*Prot. N. 30800 DAS 01*

**Oggetto:** [ID VIP: 4910] Istanza di avvio della procedura di valutazione d'impatto ambientale ai sensi dell'art. 23 del D.Lgs.152/2006 e ss.mm.ii. relativa al progetto di centrale termoelettrica nei comuni di Bertinico e Turano Lodigiano (LO). Impianto Peaker Proponente: Sorgenia Power S.P.A. **Valutazione dello Studio VIS**

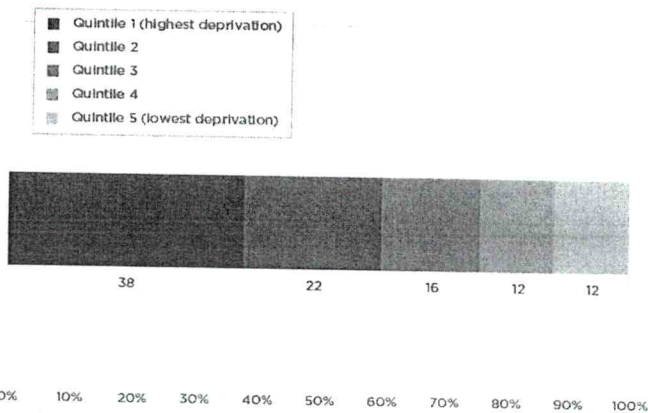
Per quanto riguarda l'analisi dei ricoveri e, più in generale, per tutte le valutazioni attinenti la descrizione dei profili di salute della popolazione target (i.e. interessata dall'opera) *ante operam*, va fatto riferimento alla metodologia applicata nel Sistema di sorveglianza SENTIERI, in base a quanto riportato nell'ultimo Rapporto disponibile, che rappresenta di volta in volta le più recenti acquisizioni anche sul fronte metodologico. L'ultimo rapporto disponibile è stato pubblicato nel giugno 2019 ed è reperibile al

Le indicazioni sulle analisi dei ricoveri sono riportate a pagina 20.
